Réf. CRMS : AA/JMB/KKB30001_639_parc_Elisabeth

Objet : KOEKELBERG - GANSHOREN. Avenue du Panthéon - Parc Elisabeth.

Demande de permis unique portant sur la modification du permis 11/PFU/620807 :
déplacement

de 5 issues de secours en vue de préserver aux maximum les arbres d'alignement du parc
Elisabeth ▪ **Avis conforme de la CRMS**

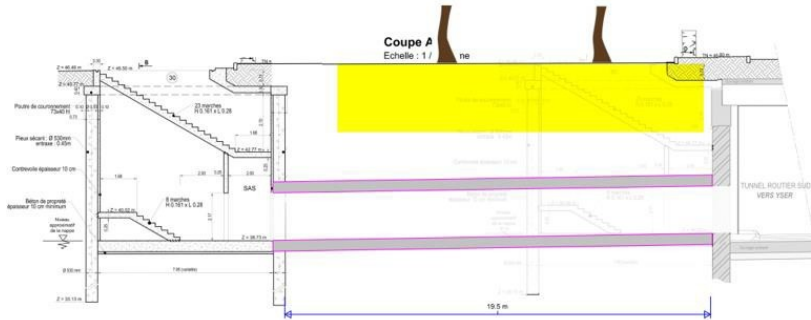
Les issues de secours IS 1.2 et 2.1 ont été déplacées dans le but de diminuer leur profondeur, nécessaire au rabattement de la nappe. Les interdistances de maximum 200m entre les issues de secours sont ainsi respectées. De plus, le plafond des galeries se situe à environ 5m de profondeur. Selon les résultats des études réalisées par les arboristes, la présence de racines à cette profondeur est peu probable.

Pour les issues de secours IS 1.1 bis, 1.2 bis, 12.2 bis et 12.3 ter, il est prévu de créer un puits circulaire en pieux sécants plutôt que rectangulaire. Par contre, pour les puits IS 2.1 bis et 12.1 bis, il est proposé de travailler en fouille blindée. Dans le détail :

La CRMS valide dès lors les nouveaux emplacements des issues de secours car ces zones sont plus dégagées en terme de végétation et que les arbres d'alignement seront préservés. Malgré tout, quelques arbres de moindre valeur devront être abattus, que ce soit pour la zone de chantier ou les accès à ce dernier. Cela a d'ailleurs fait l'objet d'un permis en minime importance en date du 1/04/2019 (11/PFU/1706750).

Écartement de l'issue de secours du tunnel, reliée par une galerie souterraine (coupe transversale extraite du dossier)

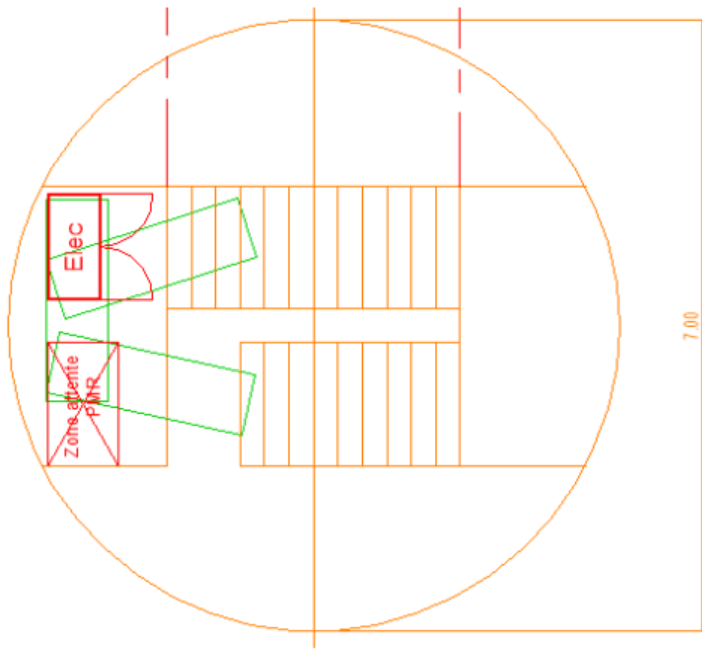
- Pour les issues de secours IS 1.1 bis, 1.2 bis, 12.2 bis, 12.3 bis, cette connexion est réalisée au-dessus du niveau mesuré de la nappe phréatique, une solution de galerie en sous-œuvre (terrassement et blindage manuel) est avancée.

- Les issues de secours IS 2.1 et 12.1 sont quant à elles plus profondes (respectivement environ 17m et 13m de profondeur) et la connexion avec le tunnel se situe à plusieurs mètres sous le niveau de la nappe phréatique. La rangée d'arbres de l'allée centrale du parc est également plus distante de ces deux issues par rapport aux quatre issues précédentes (environ 12m entre le tunnel et l'axe des arbres, contre 2,5 à 5,5m pour les IS 1.1, 1.2, 12.2, 12.3) car la structure du tunnel est moins large à cet endroit (pas de trémies d'entrée ou de sortie du tunnel). Il est de ce fait supposé que l'impact sur le réseau racinaire par l'emprise des issues IS 2.1 bis et 12.1 bis sera réduit. Cet avis est confirmé par les arboristes-experts.

- Il est donc proposé de déplacer l'IS 2.1 vers la Basilique le long du tunnel afin de respecter les exigences relatives aux interdistances des issues et afin de limiter la profondeur de cette issue de secours. La position initiale de l'IS 12.1 est maintenue. Cette implantation permet une exécution des parois de ces issues en fouilles blindées avec un rabattement local et limité de la nappe phréatique et permettant également une excavation du puits à sec sous faible hauteur libre sans impact sur la couronne des arbres au-dessus de ces puits.

La CRMS entérine les techniques proposées, et principalement celle des fouilles blindées, suite aux rapports de arboristes-experts. L'impact sur les arbres sera en effet minime. La probabilité de toucher des racines avec de grosses sections à ces profondeurs est quasi nulle. La CRMS insiste cependant sur le fait que ces techniques (fouilles blindées, puits circulaires avec pieux sécants) devront être réalisées avec le plus grand soin. Les opérateurs devront être sensibilisés et procéder aux travaux en ayant recours aux bonnes pratiques courantes de préservation des arbres. Cette remarque vaut également pour l'ensemble du chantier.
